水門・樋門ゲート設計要領(案) (平成 13 年 12 月発行・第 1 刷用) 正誤表

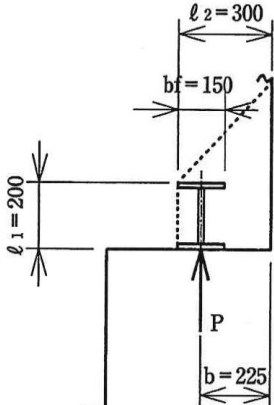
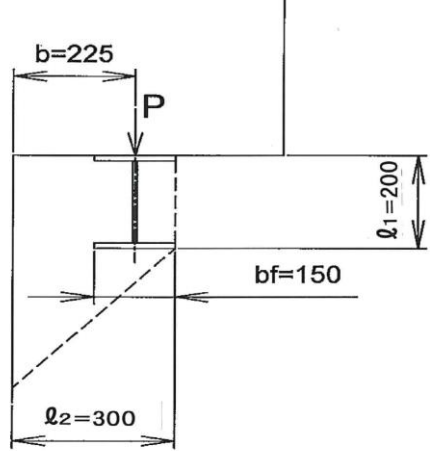
頁	行数		誤 (現行)	正	変更年月
	上から	下から			
43	記号の変更		<p>(赤○で囲んだ下記5カ所の P を、 p に変更する。)</p> <p style="text-align: center;">2-4 設 計 荷 重 <span style="float: right;">43</span></p> <p>(2) 地震時動水圧 地震時に扉体に働く動水圧は扉体との接触面に対して垂直に作用するものとし、上流面が鉛直であるとの条件のもとに求められた次のウェスタガード(Westergaard)の簡易式によって求める。</p> $P_d = \frac{7}{8} W_0 \cdot K \cdot \sqrt{H \cdot h} \dots\dots\dots (2.4-9)$ <p>ここに <math>P_d</math> : 水深 h の点での動水圧 (Pa)  <math>W_0</math> : 水の単位体積重量 (N/m<sup>3</sup>)            K : 設計震度            H : 水面から基礎地盤までの水深 (m)            h : 水面から動水圧の作用する点までの水深 (m)</p> <p>ウェスタガードの簡易式において、全動水圧 <math>P_d (= \sum P_d)</math> および全動水圧の作用点の基礎地盤からの高さ <math>H_d</math> は次のように表される (図2.4-10)。</p> $P_d = \sum P_d = \frac{7}{12} W_0 \cdot K \cdot H^2 \dots\dots\dots (2.4-10)$ $H_d = 0.4 \cdot H \dots\dots\dots (2.4-11)$ <p>(3) 地震時慣性力</p>	 <p>図2.4-10 ウェスタガードの式の記号説明</p>	H24. 4
46		9行目	また、水門・樋門用ゲートでラック式を用いて押下げる場合は、...	また、水門・樋門用ゲートで押上げができる開閉装置形式の場合は、...	H28. 1. 25
